NOTE TECHNIQUE

N° 40 - D

DS

Modifications sur bloc hydraulique de commande de changement de vitesses et d'embrayage

Fig. 1

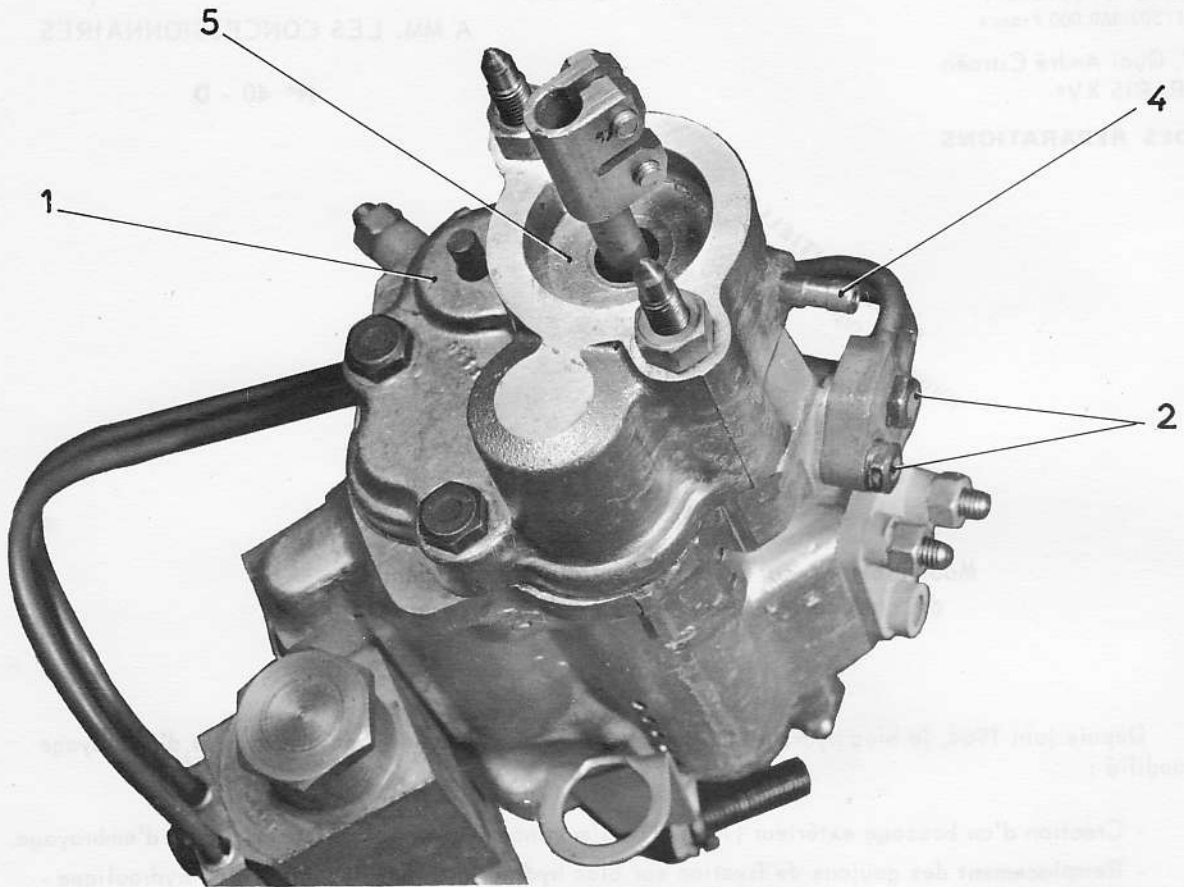
- Création d'un bossage extérieur (1 fig. 1) à l'emplacement de la commande à main d'embrayage.
- Remplacement des goujons de fixation sur bloc hydraulique du faisceau " Bloc hydraulique - Correcteur de passage des vitesses " par des vis (2 fig. 1).
- Fixation du couvercle avant (3 fig. 2) en 6 points au lieu de 4.
- Montage d'un tube d'écoulement de fuite (4 fig. 1) sur couvercle AR.
- Adjonction d'un voile (5 fig. 1) dans le passage du tiroir de présélecteur.
- Suppression du joint entre chemise et tiroir de présélecteur.
- Adjonction d'un joint torique (6 fig. 3) entre chemise de commande à main d'embrayage et couvercle AR.
- Butée de pistons de commande automatique d'embrayage en acier (au lieu d'aluminium) montée « glissante » dans la chemise.
